Avis délibéré
de la Mission régionale d'autorité environnementale
Provence-Alpes-Côte d'Azur
sur la modification n°3 du plan local d'urbanisme (PLU) de la
commune de Cannes (06)

N° MRAe
2023APACA39/3508

Avis du 21 août 2023 sur la modification n°3 du plan local d'urbanisme (PLU) de la commune de Cannes (06)

Figure 3: OAP du projet CBGO - Source : rapport de présentation.

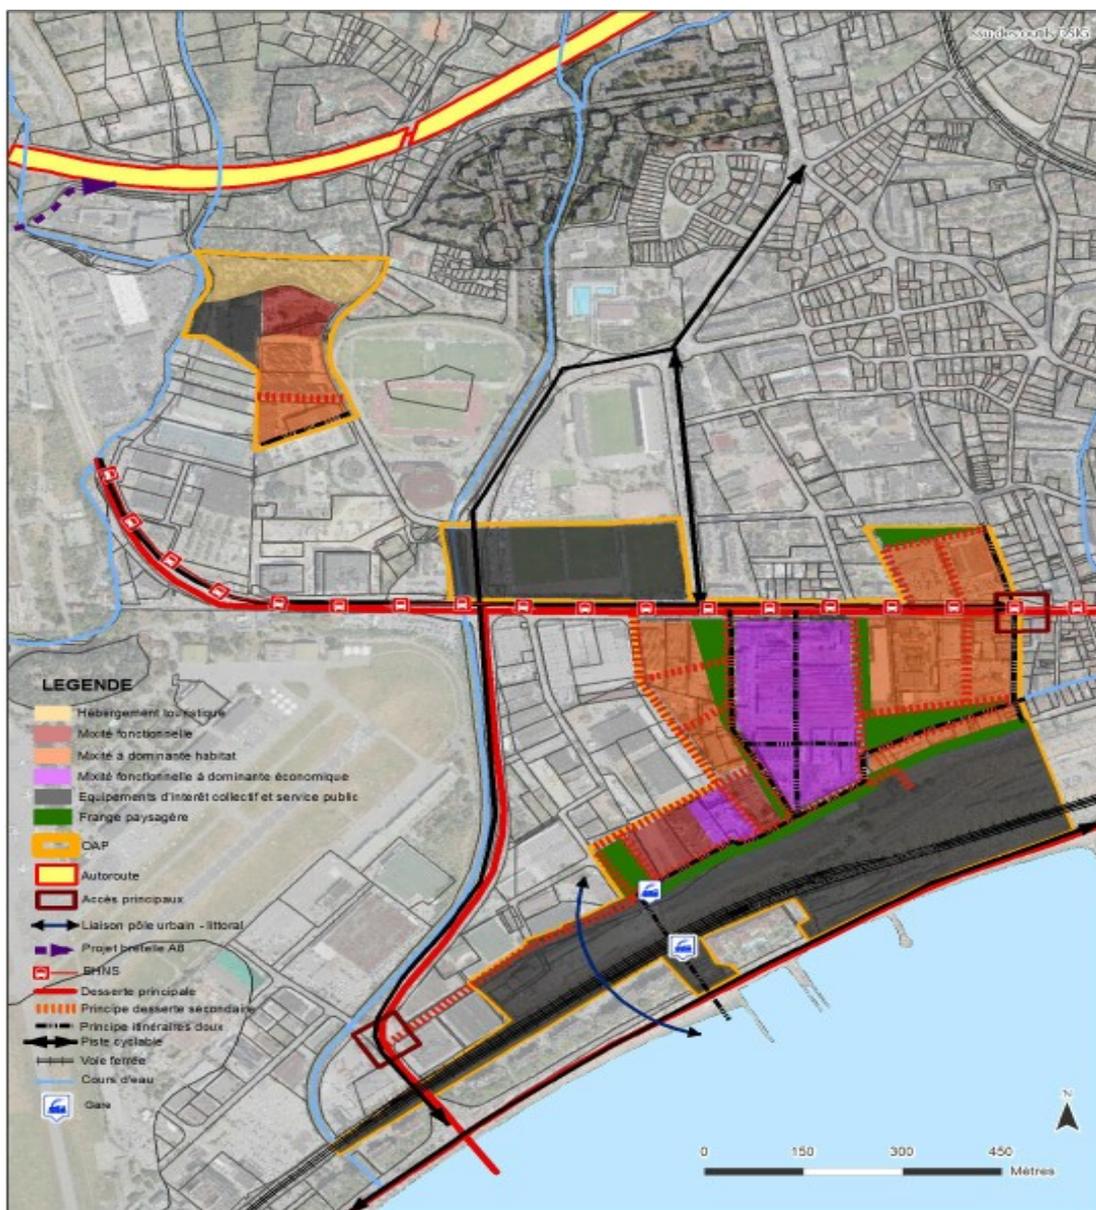
La MRAe note que le dossier n'explique pas l'articulation entre la mise en compatibilité du PLU de Cannes suite à la DUP et la modification n°3 du PLU.

La MRAe recommande d'expliquer l'articulation entre la mise en compatibilité du PLU de Cannes suite à la DUP et la présente modification n°3 du PLU.

Selon le dossier, l'objet de la modification n°3 du PLU concerne plus particulièrement la phase 1 (d'une superficie de 34,4 ha) du projet CBGO, qui ne semble pas inclure l'aménagement de la nouvelle gare TER-LNPCA, alors que cette gare est incluse dans le périmètre de l'OAP. Au vu des indications peu précises (textuelles et cartographiques) fournies dans le dossier, le périmètre exact du projet faisant objet de la modification n°3 du PLU, n'est pas aisé à identifier. Le chiffrage de la superficie du projet CBGO diffère sensiblement (de 70 à 90 hectares) selon les points du dossier.

La MRAe recommande de préciser pour quelles raisons la modification n°3 qui prévoit une OAP, n'intègre pas les futurs aménagements de la gare TER, alors que celle-ci est incluse dans l'OAP.
